INFORME DE VISITA DE CONTROL
N° 11150-2021-CG/GRPI-VC

VISITA DE CONTROL
MUNICIPALIDAD DISTRITAL DE SALITRAL
SALITRAL, MORROPÓN, REGIÓN PIURA

**“OBRA: REHABILITACIÓN DE LA INFRAESTRUCTURA Y
REPOSICIÓN DE EQUIPAMIENTO Y MOBILIARIO DE LA
INSTITUCIÓN EDUCATIVA N° 20182, CASERÍO
POLLUCO, DISTRITO DE SALITRAL, PROVINCIA DE
MORROPÓN, REGIÓN DE PIURA”.**

Fotografías n.°s 1 y 2

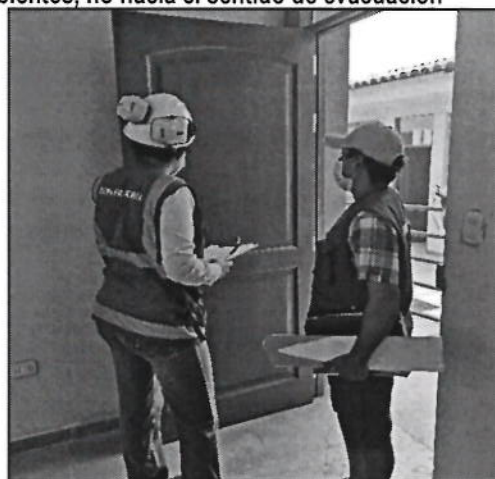
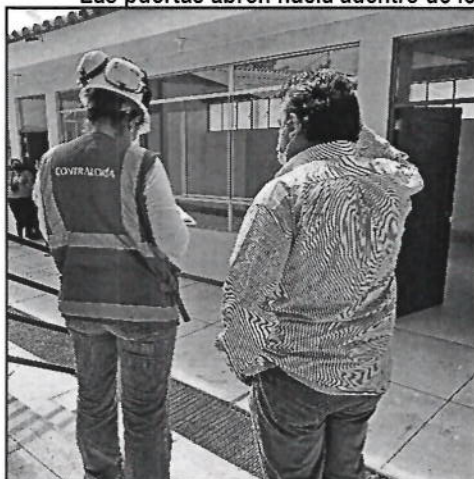
Sin embargo, se verificó que las puertas de las aulas y ambientes de la Institución Educativa abren hacia adentro conforme se muestra a continuación:

Las puertas abren hacia adentro de los ambientes, no hacia el sentido de evacuación

Imagen n.º 2

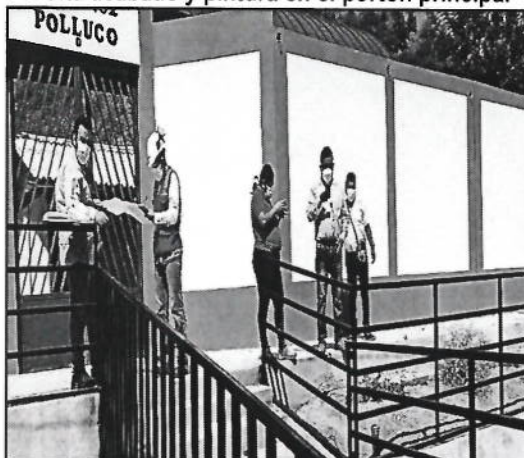
2. Falta pintado de la puerta principal, instalación de la canaleta pluvial en los techos y de la cantonera en escaleras; además, se verificó menor longitud de rejilla metálica para cunetas:

Imagen n.º 3
Detalle típico de canaleta

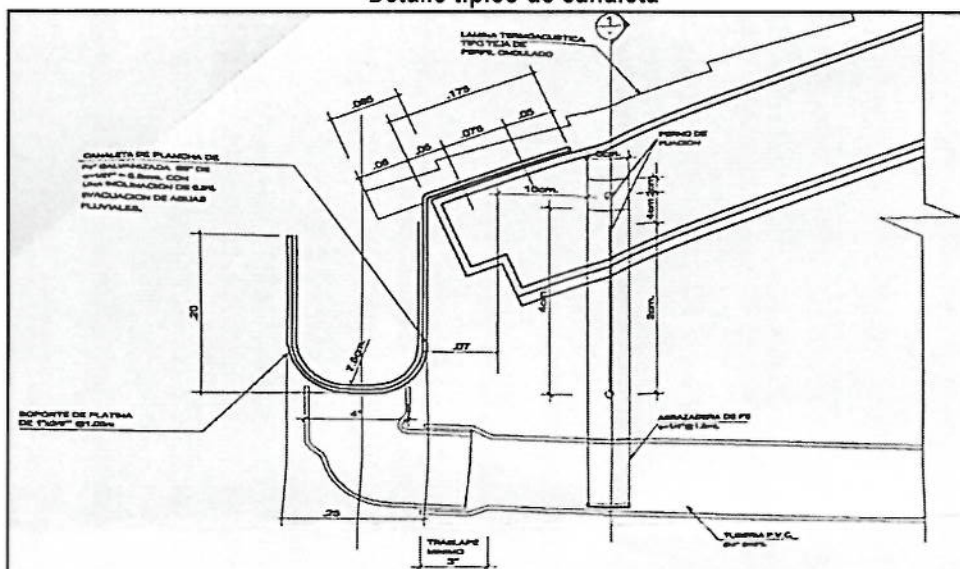
El detalle de la instalación de la canaleta pluvial, se muestra en el plano Detalles de Canaleta Pluvial, lámina DP-01, de la imagen siguiente:

Además, en el presupuesto de Obra se advierte que la mencionada partida corresponde a la partida 02.01.05.22 Suministro e instalación de canaleta pluvial metálica con un metrado de 220,00 ml, que también corresponde a la partida 02.01.09.06 Suministro e instalación de canaletas pluviales metálicas con un metrado de 66 ml. La falta de instalación de canaletas pluviales, se muestra en las fotografías siguientes:

Fotografías n. os 5 y 6

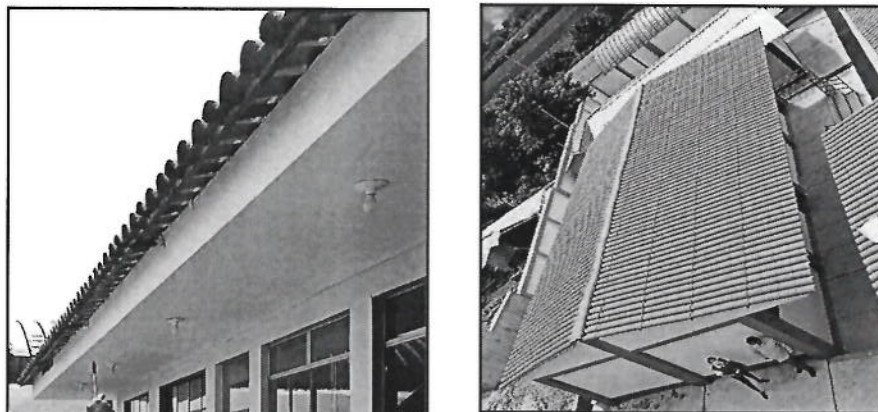
No se verifica la instalación de canaletas para el drenaje pluvial

Fotografía n.o 7
Medición de la longitud de canaletas o cunetas en el piso de la
I.E. 20182, con rejilla metálica

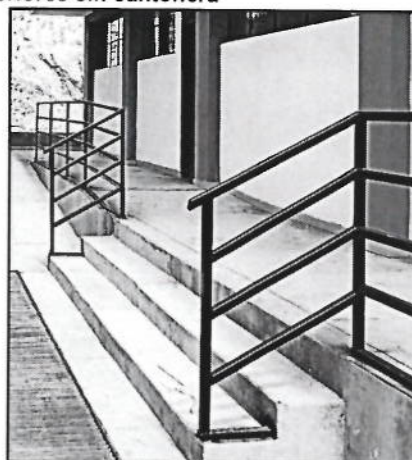
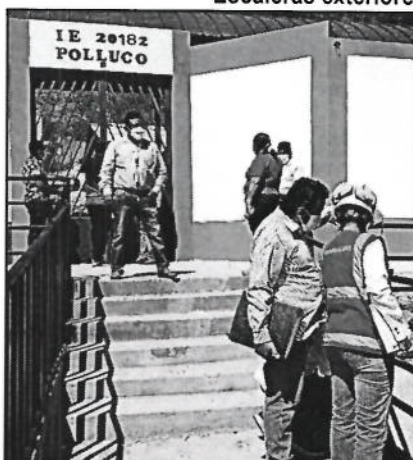
En el plano Planta General Primer Nivel, lámina n.° PG-01, se muestra la construcción de cunetas perimétricas en los pabellones de aulas y administrativos proyectados al interior de la I.E. N° 20182, siendo el tramo protegido con rejillas metálicas de 180 ml como se muestra en el metrado de la partida 02.01.05.23 del presupuesto de Obra; sin embargo, en la visita técnica del 1 de junio de 2021, se midió la construcción de 56,35ml de cunetas con la misma longitud de rejillas metálicas.

Fotografías n. os 11 y 12
 Falta mejorar la pintura y arreglo de trabajos de tarrajeo en general

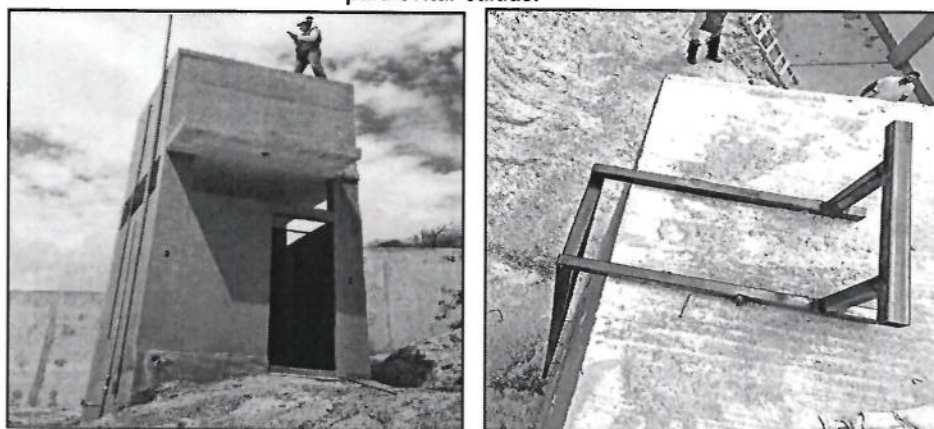
Se encontró deficiencias en la pintura y el tarrajeo en general, especialmente sobre los contrazócalos, en los interruptores, tomacorrientes y en el cerradero de la chapa que va en el muro, como se puede ver en la fotografía n.º 2; además, se advierte que las juntas de dilatación son menores a 1" o están cubiertas con mortero, conforme se muestras a continuación:

Imagen n.º 5
Detalle del techo aligerado

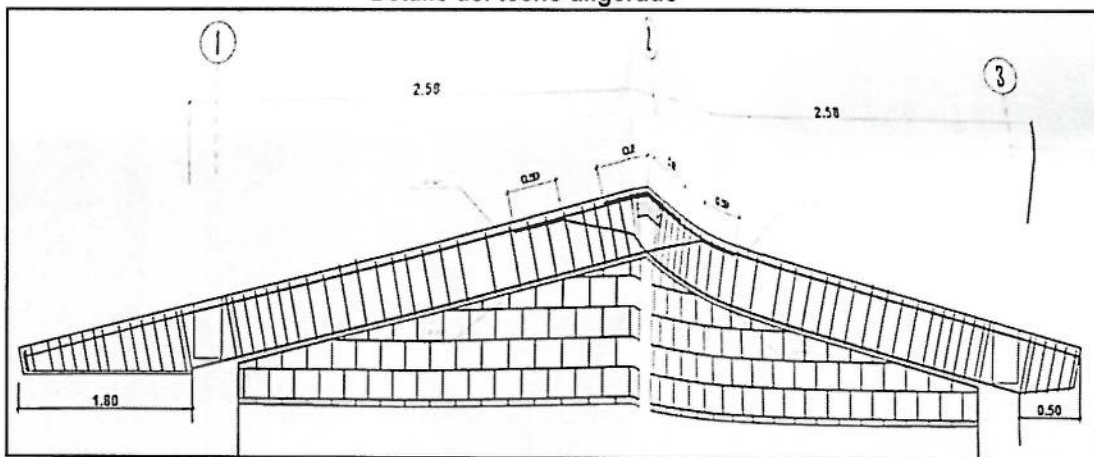
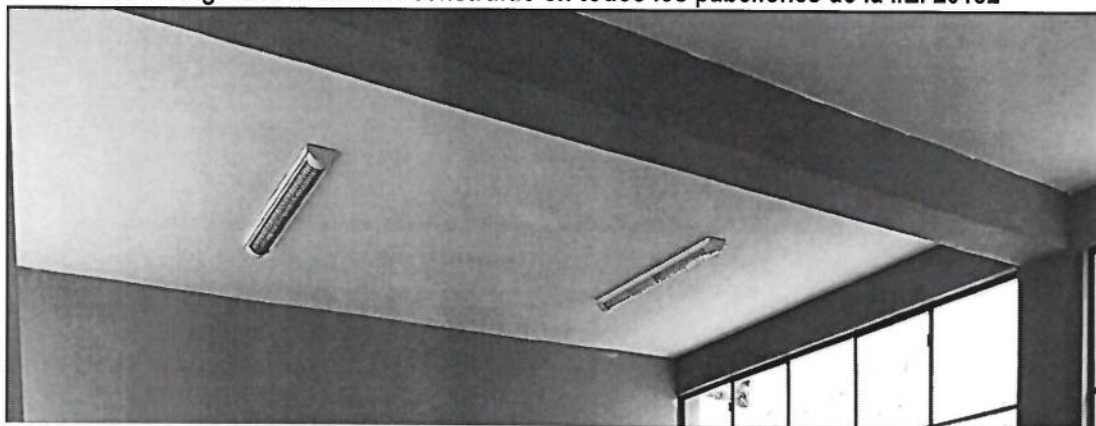
- Se cambió el techo aligerado proyectado en el expediente técnico a dos aguas por un techo aligerado horizontal

Fotografía n.º 18
Techo aligerado horizontal construido en todos los pabellones de la I.E. 20182

Al respecto, la comisión de visita de control no cuenta con la correspondiente documentación técnico que sustente la modificación encontrada en la Obra.
